# Vang kommune

## Saksframlegg

## Kommunedelplan Tyinkryset - sluttbehandling

## Høyringsmerknader og motsegn

1. Arealføremål

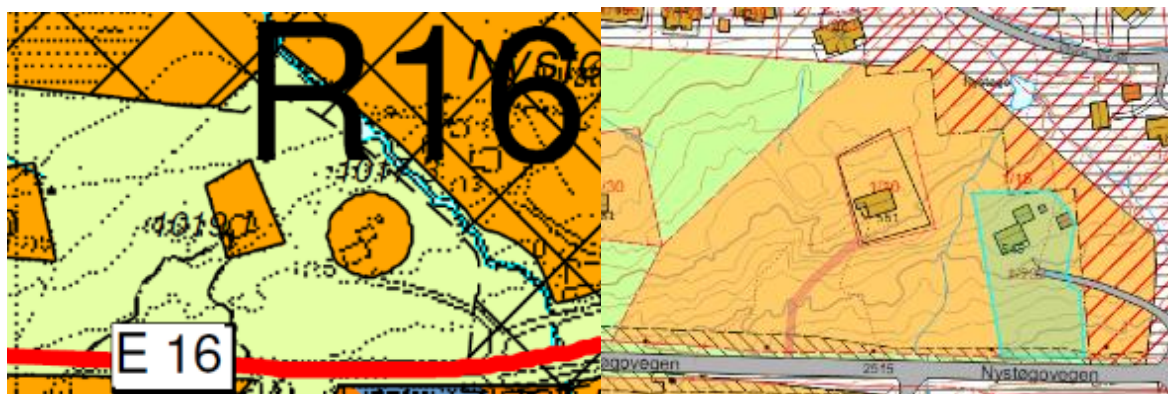
Motsett seg endring av arealføremål for gnr/bnr 1/15 frå fritid til LNFR slik det no er føreslege lagt inn i planen. Etterlyser ei grundigare vurdering og grunngjeving for slik endring. Kjem til å klage på arealføremålet dersom utfallet blir LNFR. Fekk delt frå eigedom 1/232 frå det større arealet 1/15 i sak 045/20, 16.06.2020. Det resterande arealet av 1/15 er på vel 15 dekar og det står no ingen hytte på eigdommen, men har ynskje om at barn eller barnebarn kan få bygge ei hytte eller to på sikt. Dei meiner arealet på 1/15 ikkje er i bruk av beitedyr og at heller ikkje er mykje fritidsaktivitet over eigdommen. Eigdommen 1/15 ligg tett til anna hytteområde(R16 Nystuen) og meiner den bør vera regulert til fritid.

Gnr/bnr 1/15 er ein større eigedom som heile vegen har hatt LNFR-føremål. Som ein ser av kartutsnittet frå kdpl frå 2005 nedanfor til venstre, så ser ein eit svakt omriss av 1/15, så ser ein

Arealet på 1/15 blir føreslege endra til LNFR.

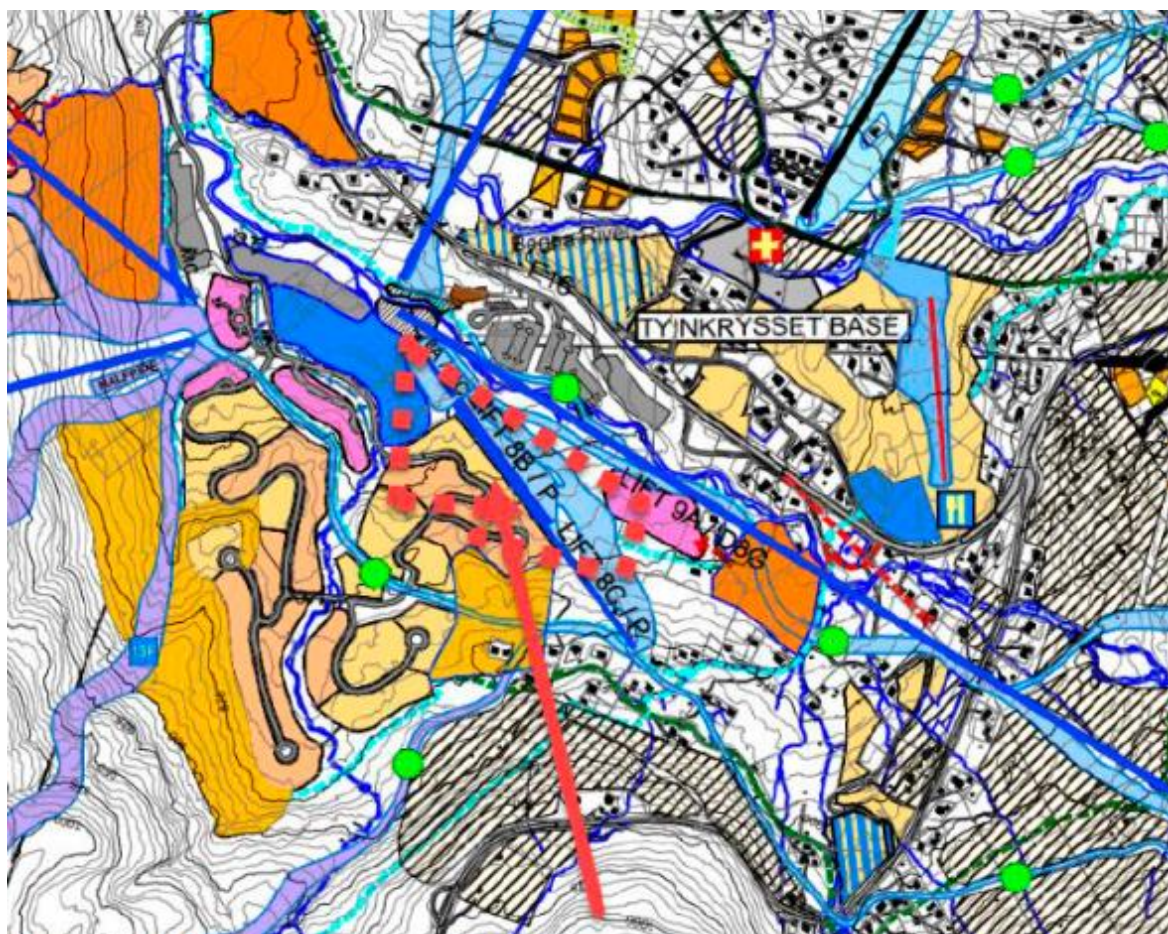
TFT meiner og at langrenn må leggest inn i førsegn 4.1.9 «Idrettsanlegg alpin», så blir det presisert ein mangel i temakartet for skiløyper der løype over Begna og under E16 aust for Jokerbutikken manglar.

Vedrørande tillegg under førsegn 4.1.9, så er dette særskilt utforma med tanke på kryssing av E16 med Andstorheisen, og det vil ikkje vera føremålstenleg å ta med noko om langrenn under dette føresegnet. Feil i temakartet og strekninga over Begna og under E16 aust for Jokerbutikken er no retta og lagt inn i kartet.

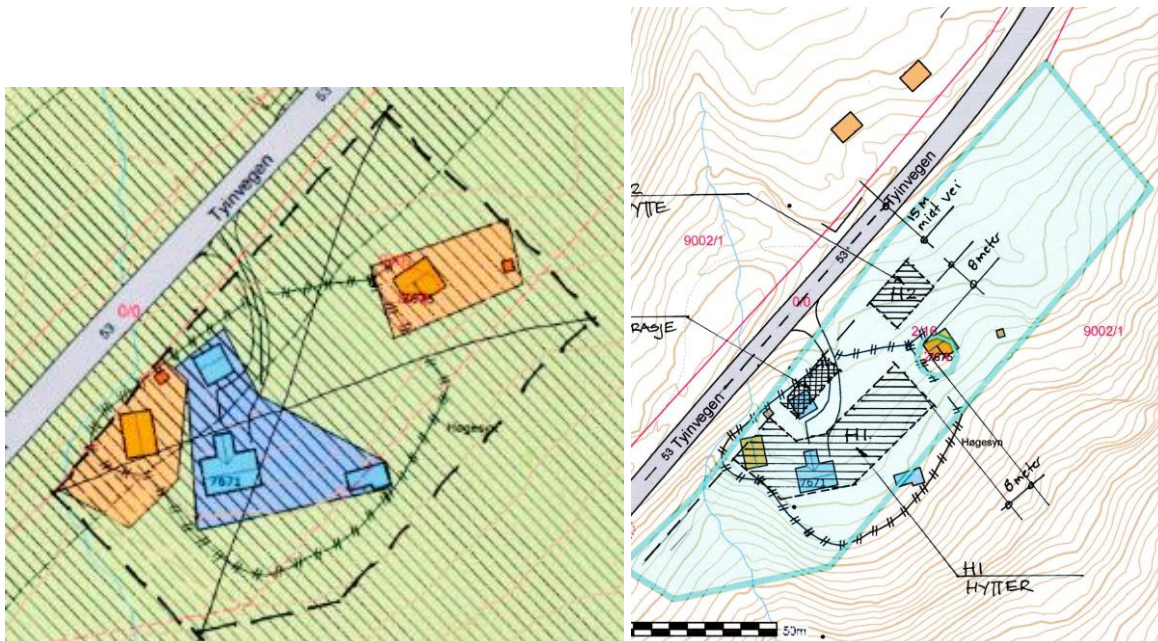
Kommunedelplanen opnar opp for at inntil 100m<sup>2</sup> av tomta kan gjerast inn. Meir inngjerding kan i fleire hytteområder gje ein privatiserande effekt, samstundes som *fotavtrykket* og den visuelle påverknaden den enkelte hytte vil få på landskapsbiletet blir større. Kommunedirektøren meiner føresegna som ligg i planen som opnar opp for inntil 100m<sup>2</sup> er tilstrekkeleg, så er det lagt inn forslag om ei retningsline under føresegn 4.1.1 om at framtidige hytter i utbyggingsområde over tregrensa som utgangspunkt ikkje bør få løyve til inngjerding.

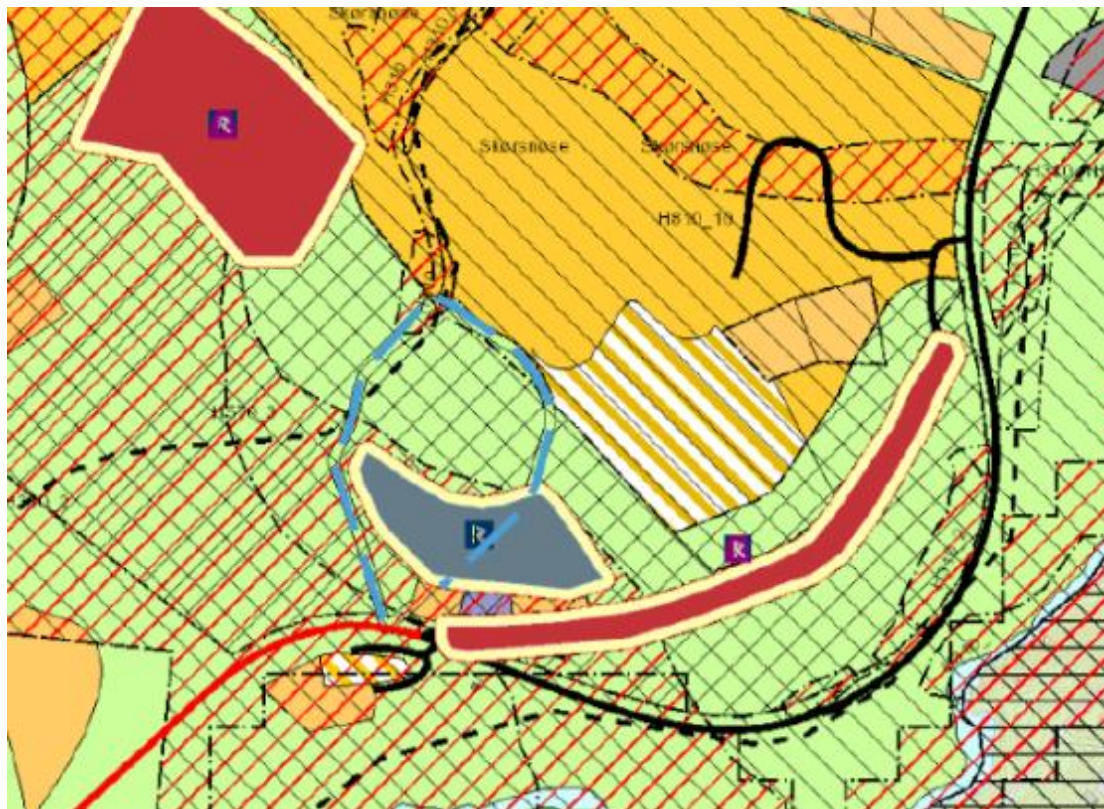
Ragnar Osnes sender innspel til kommunedelplanen på vegne av grunneigar Endre Kjell Holien. Innspelet går på utnytting av arealet ved Høgesyn på gnr/bnr 2/16. I gjeldande plan er deler av eigedommen regulert til fritid, medan noko er regulert til næring. Grunneigar ynskjer å endre arealføremål til kombinert føremål for å sikre eige bruk, eventuelt sal og moglegheiter for utleige.

opp garasje og eit hyttetun med om lag 5 hytter med mønehøgde på inntil 7,5m og gesimshøgde på 4,5m.

Kommunedirektøren har vurdert arealføremål og utnytting av eigedommen, og om arealet skulle få eit eige bestemmelsesområde med eigne føresegn for utnytting. Grunneigar på 2/16 ynskjer etablering av inntil 5 hytter pluss garasje på sin eigedom med relativt stor mønehøgde sett i samanheng med beliggenheit og topogafi. Til orientering ligg det ei hytte til på arealet med gnr/bnr 2/14(annan eigar) som er regulert til fritid. Då området ligg innanfor kartlagt rasområde med sikkerheitsklasse S2, samstundes som det ikkje er kommunalt vatn og avløp til området og at Høgnesyn opphavelag var eit stølsområde, så kan ikkje kommunedirektøren tilrå ei så stor utnytting av arealet som grunneigar ynskjer. Med gnr/bnr 2/14 innanfor same område som opnar opp for inntil 3 bygg jf. føresegn 4.1.1, kan ein, dersom ein legg grunneigar sitt ynskje til grunn, legge til rette for inntil 9 bygg. Kommunedirektøren konkluderer difor med at det blir sett av eit føremålstenleg areal til fritid(lik det stripla området i kartutsnittet over til venstre), og at det blir føresegn 4.1.1 som blir gjeldande for dei to eigedommane 2/14 og 2/16.

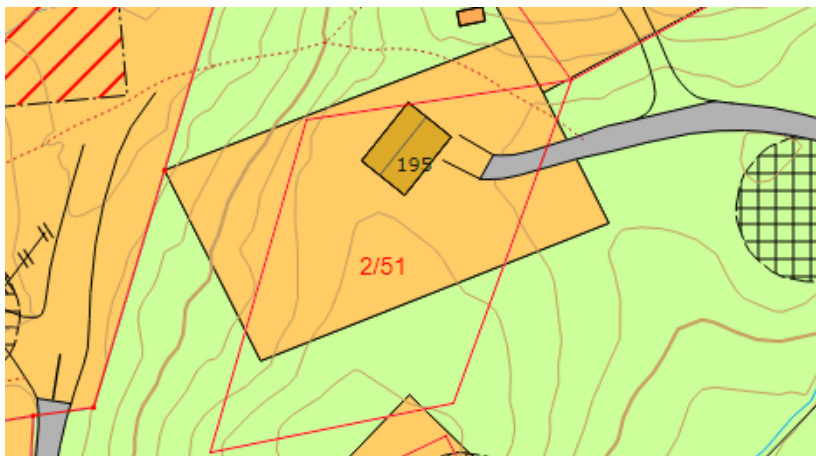
Kulturarveininga syner til tidligare motsegn(2019) knytt til tursti over automatisk freda kulturminne ved Grihamarstølen og at dette skulle fjernast ved sluttbehandling av planen i 2019, men registrerer at dette framleis ligg inne i plankartet. Dei presiserer at denne turstien må fjernast.

Vedrørende turstigen over automatisk freda kulturminne vart denne fjerna ved vedtak av planen 05.09.2019, men grunna ei feilkoding i kartet låg den framleis inne. Dette er no retta opp og turstigen er take ut av kartet. Omsynssone H570\_06 har fått fylgjande tillegg(markert med grønt):

*Særskilt for omsynssone H570\_06, vern av kulturminne - Kongevegen  
Den Bergenske Kongevei skal ivaretakast med dagens lineføring, kurvatur, breidde og dekke.  
Det må ikkje gravast i vegen, **køyrast med tunge køyretøy på vegen, eller brøyte vegen utan at det er avklart med kulturminnestyresmaktene. Arbeid nær kongevegen skal utføres på ein skånsam måte med minst mogleg inngrep. Endringar i vernesona skal godkjennast av Vang kommune og Innlandet fylkeskommune.***
